REGIONE CAMPANIA

Progetto CUP 9403 – Progetto di recupero e riqualificazione ambientale con riuso della ex cava individuata con codice 61091-NC e annesso impianto di gestione rifiuti non pericolosi a matrice inerte ai sensi dell'art.208 D.lgs. 152/06 e s.m.i. e della DGRC 8/2019

RAPPORTO FINALE

Istruttoria procedura di Valutazione di Impatto Ambientale

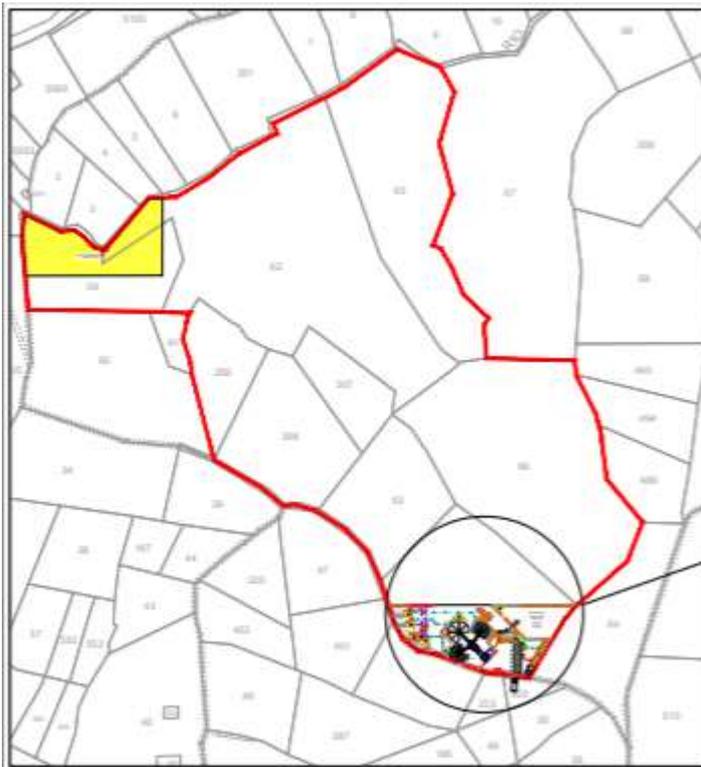
In fase di integrazione (nota prot. reg. 197778 del 13.04.2023) è stato chiesto di **chiarire quanto riportato laddove si dichiara che "la ditta si riserva la possibilità di suddividere ulteriormente le aree di stoccaggio, tramite setti separatori, al fine di tenere separate le diverse tipologie di rifiuti appartenenti alla stessa famiglia omogenea, dedicando più o meno spazio per una differente pezzatura anche in base alla disponibilità dei rifiuti in ingresso senza modificare lo stoccaggio massimo contemporaneo della macroarea in oggetto"**. Il proponente ha riscontrato tale punto confermando l'utilizzo di new jersey per suddividere, ulteriormente, le aree di stoccaggio. A proposito delle aree di stoccaggio, in fase di richiesta di integrazioni (nota prot. reg. 197778 del 13.04.2023), è stato di **indicare su apposita cartografia le aree dedicate allo stoccaggio del terreno vegetale, allo stoccaggio del materiale inerte che entra in cava.** Il proponente ha riscontrato tale punto trasmettendo la planimetria "1.2.2 - 1.2.7 - Planimetria layout e punti di emissione" nella quale si distinguono l'area posta a Nord/Nord-ovest del sito con la dicitura: Area di deposito del terreno vegetale (scotico) e l'area materiali che entrano in cava - Area di Stoccaggio EoW.

Sempre con riferimento alle aree di stoccaggio, in fase di richiesta di integrazioni (nota prot. reg. 197778 del 13.04.2023), è stato chiesto di **ubicare le aree di stoccaggio dei materiali, sia quelli che entrano in cava sia quelli in attesa di essere utilizzati per il recupero sia quelli che devono essere allontanati dal sito per essere conferiti altrove**. Il proponente ha ubicato tali aree sulla planimetria “1.2.2 - 1.2.7 - Planimetria layout e punti di emissione”.

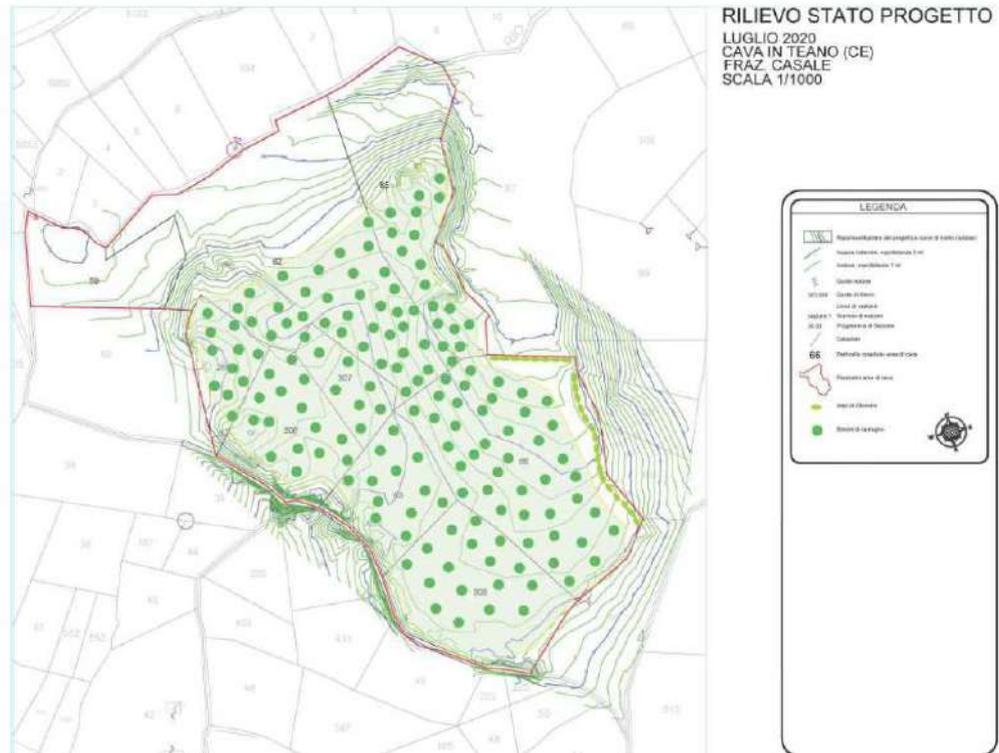
Ed ancora, è stato chiesto di **dettagliare il volume di terreno vegetale necessario per il recupero ambientale distinto tra quantitativo di terreno vegetale già presente nell'area di cava e quantitativo di terreno vegetale da acquistare**. Il proponente ha confermato che “il volume di terreno vegetale da utilizzare complessivamente è di 32.300 m³. Di questi, 15.000 m³ saranno provenienti dallo scotico. Il restante, 17.300 m³, sarà acquistato e messo a dimora”.

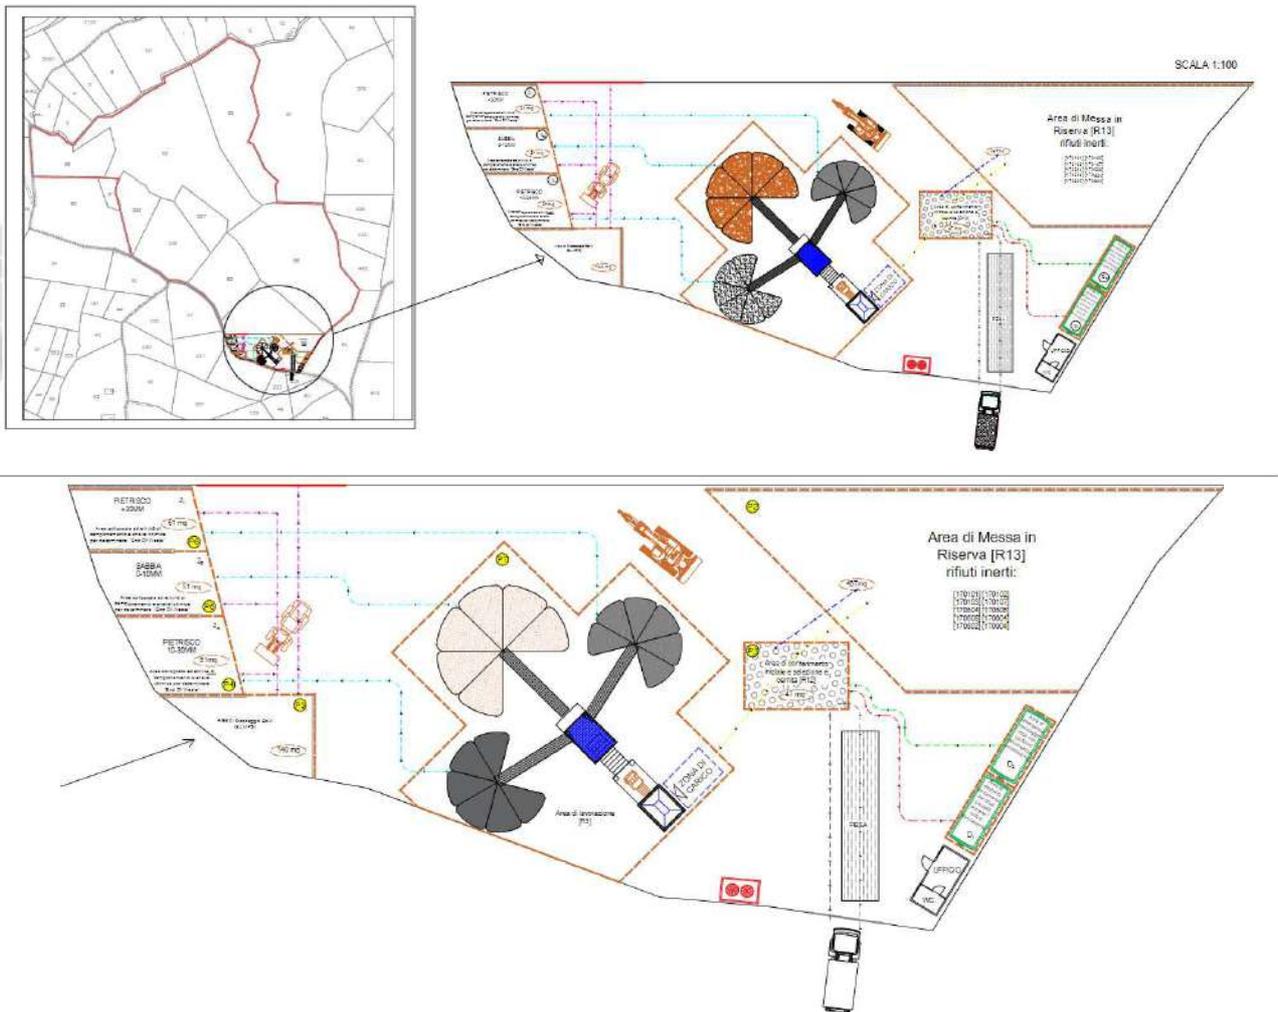
Sempre in fase di richiesta di integrazioni (nota prot. reg. 197778 del 13.04.2023) è stato chiesto di **aggiornare il computo metrico tenendo conto di quanto richiesto al punto precedente**. Il proponente ha trasmesso un nuovo computo metrico estimativo nel quale vengono considerate tutte le lavorazioni di progetto. Deve essere rettificata l'altezza della recinzione in quanto, come già specificato, su prescrizione dell'ARPAC, questa deve avere altezza pari a 3.20 mt.

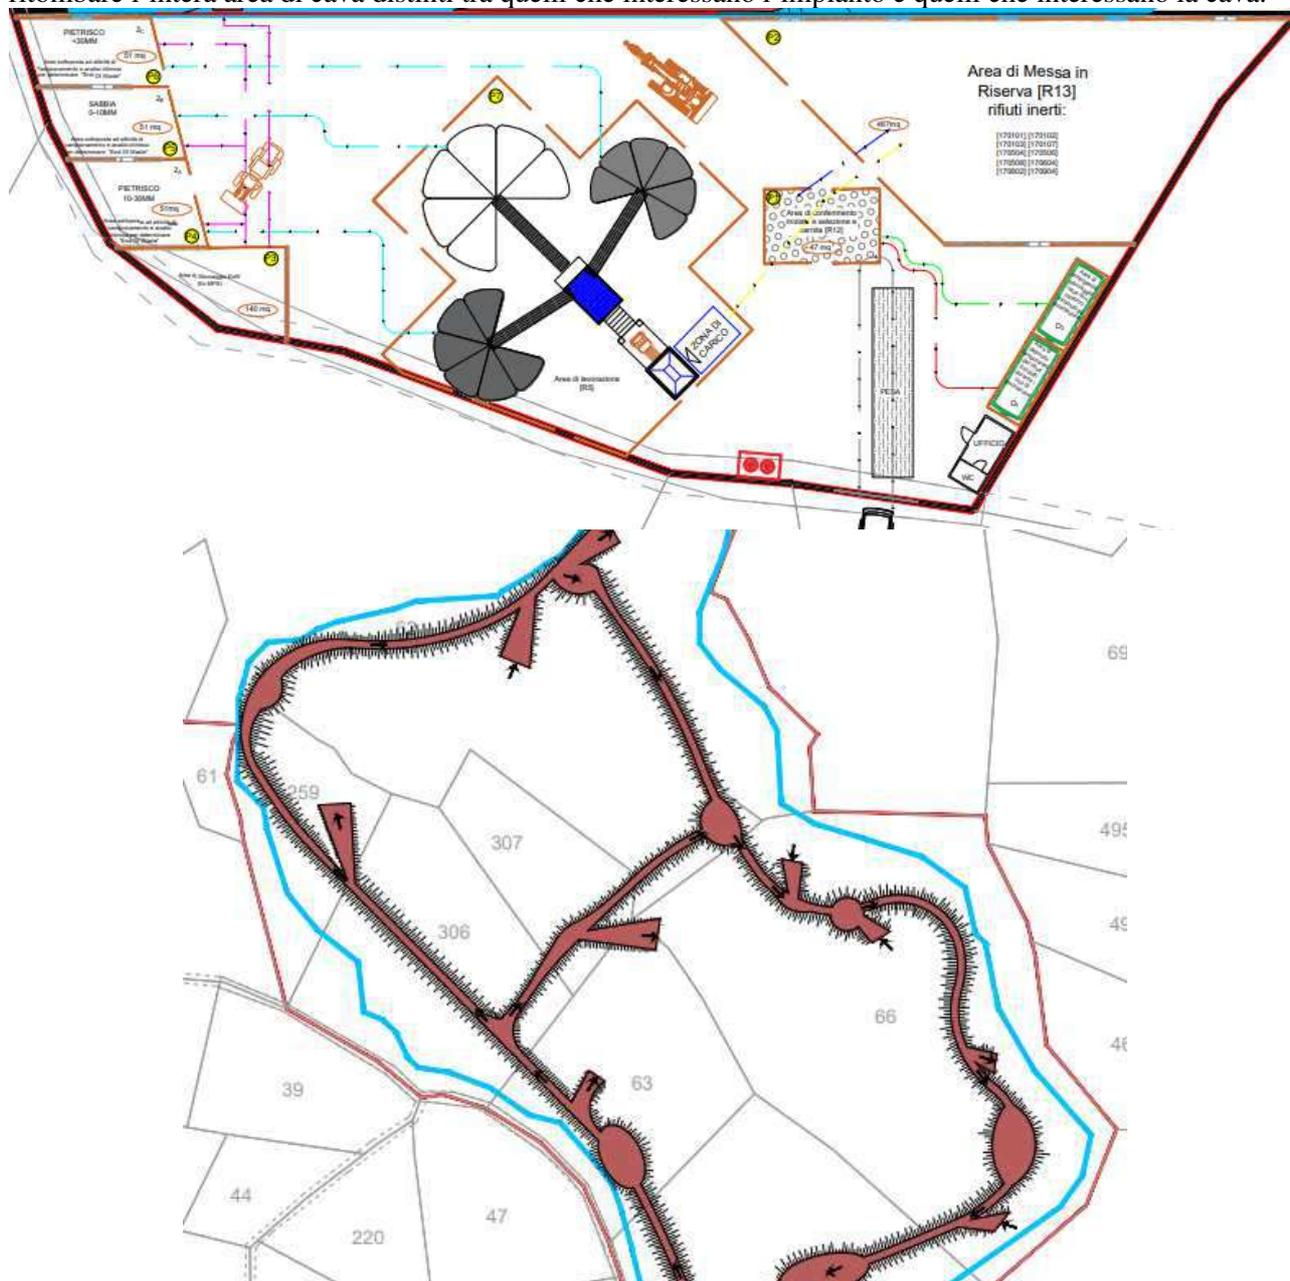
Nella richiesta di integrazioni (nota prot. reg. 197778 del 13.04.2023), con riferimento al movimento dei mezzi d'opera, è stato chiesto di **indicare la viabilità interna dei mezzi d'opera**. In fase di riscontro il proponente ha trasmesso l'Elab. "Tav. 10 - Viabilità interna per il ritombamento della cava" nel quale ha riportato le piste di cantiere, rampe di accesso ai piazzali, piazzole di manovra e/o di eventuale scarico del materiale per consentire ai mezzi (camion, ruspe e mezzi compattatori) di entrare nei piazzali di cava per ritombare l'intera area di cava distinti tra quelli che interessano l'impianto e quelli che interessano la cava.
